改善箇所説明図

基準不適合発生箇所

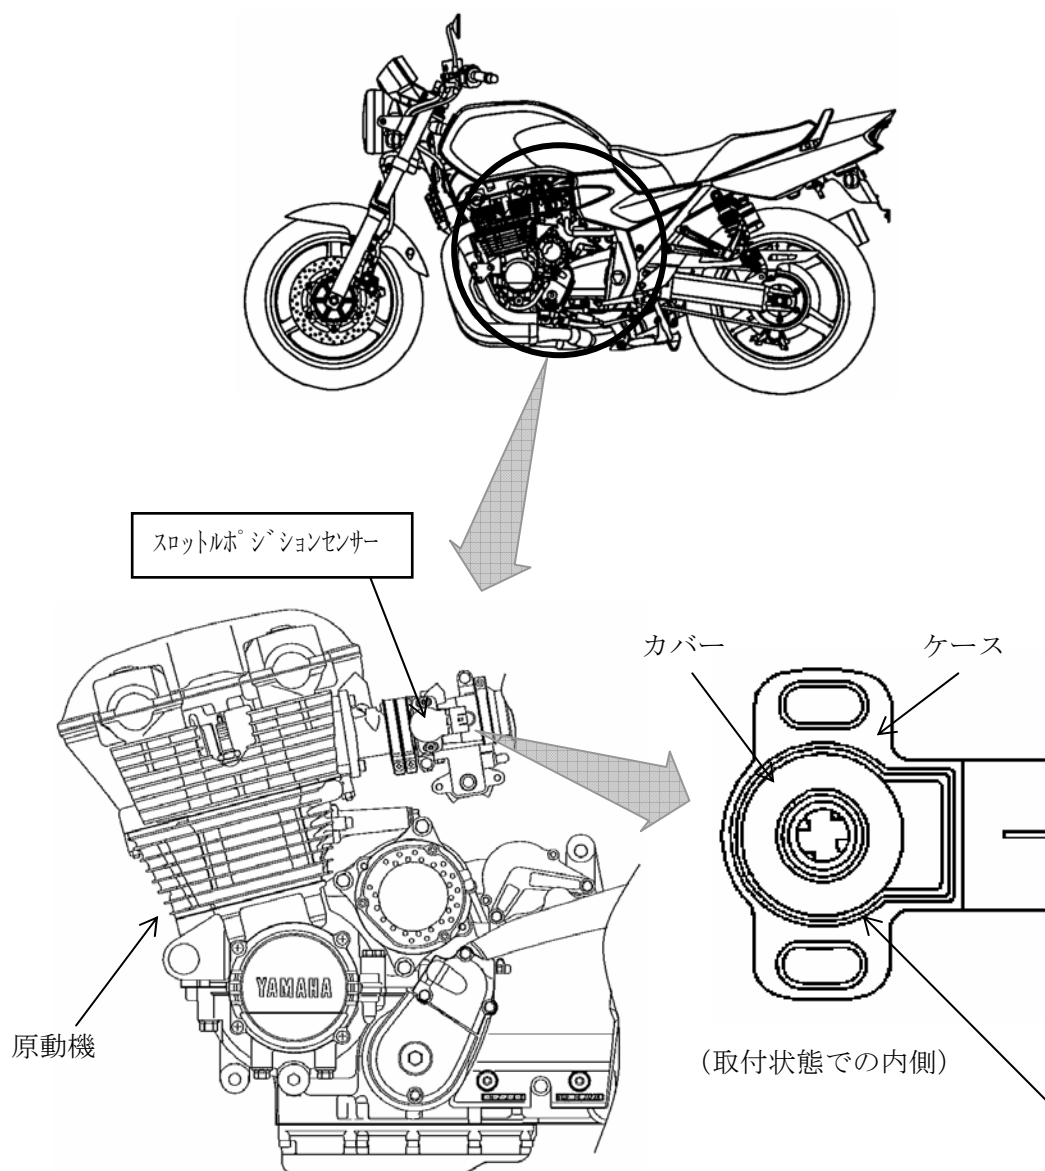
スロットルボディに取付けられたスロットルポジションセンサーにおいて、ケースとカバーとの接着部の強度が不足しているため、当該センサーを取付ける際の締付け力等により、当該接着部に亀裂が生じることがある。そのため、雨天走行等により当該センサー内部に水が浸入し、誤った信号を発信して適正な空燃比制御ができず、最悪の場合、排気ガス値が基準値を超える、又は原動機が停止して再始動できなくなるおそれがある。

改善の内容： 全車両、当該スロットルポジションセンサーを対策品と交換する。

識別：スロットルポジションセンサー本体中央部の色で容易に識別できるため、特別な識別は行なわない。（改善前は黒、改善後は茶）
